Fwd: Ref.: Pregão Eletrônico nº. 25/2021 - Processo nº. 40/2021

Segue abaixo pedido de esclarecimento referente ao [PREGÃO ELETRÔNICO N°25/2021 - PROCESSO N°40 /2021].

Parecer 098/2021

DEPARTAMENTO DE LICITAÇÃO DECISÃO DA IMPUGNAÇÃO AO EDITAL

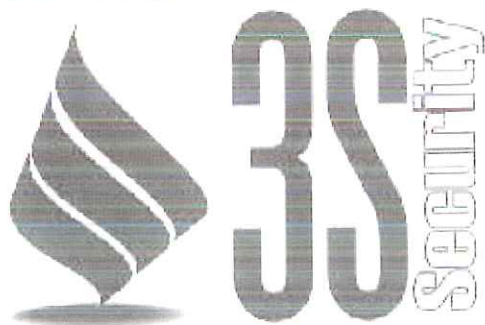
ITEM 10 - INTELBRAS CLOUD, RTMP E INTELBRAS - DDNS INTELBRAS DDNS , INTELBRAS SIM NEXT, INTELBRAS IP UTILITY, ISIC E DEFENSE IA, somente a marca INTELBRAS atende 100% ao solicitado.

ITEM 11 - INTELBRAS.COM.BR (texto retirado do termo de referência).

Consultado o departamento de informática, o qual possui conhecimento técnico para dar melhores esclarecimentos quanto tema, este conclui que de fato existem incongruências nos itens, nesse sentido, portanto, assiste razão ao Requerente.

- a) Notificação do Requerente deste parecer;
- b) Publicação de errata no sentido de elucidar os pontos nebulosos com suporte do departamento técnico com vistas a otimizar a descrição;
- c) Reabertura do intervalo mínimo por conta de a alteração ser afeita ao objeto, termos do artigo 21, § 4º da lei 8.666/93

Em análise ao contido na peça impugnatória, a empresa alega que os itens estão com os descritivos direcionados para uma única marca de câmera, após pesquisa na internet constatou-se que a descrição do item 10 direciona para um único modelo de câmera VIP 3240 Z G2 VIP 3240 DZ G2 – Intelbras, e o item 11 direciona para o modelo VIP 5230 SD – Intelbras.

Em virtude disso e considerando o princípio da competitividade que objetiva alcançar a proposta mais vantajosa para a administração pública **Recebo** o presente recurso interposto tempestivamente, e determino **Suspensão do presente certame licitatório**, encaminhamento para a unidade técnica para reforma do descritivo dos itens 10 e 11, e posterior reabertura do prazo mínimo de formulação das propostas, conforme termos do artigo 21, parágrafo 4º da lei 8.666/93.
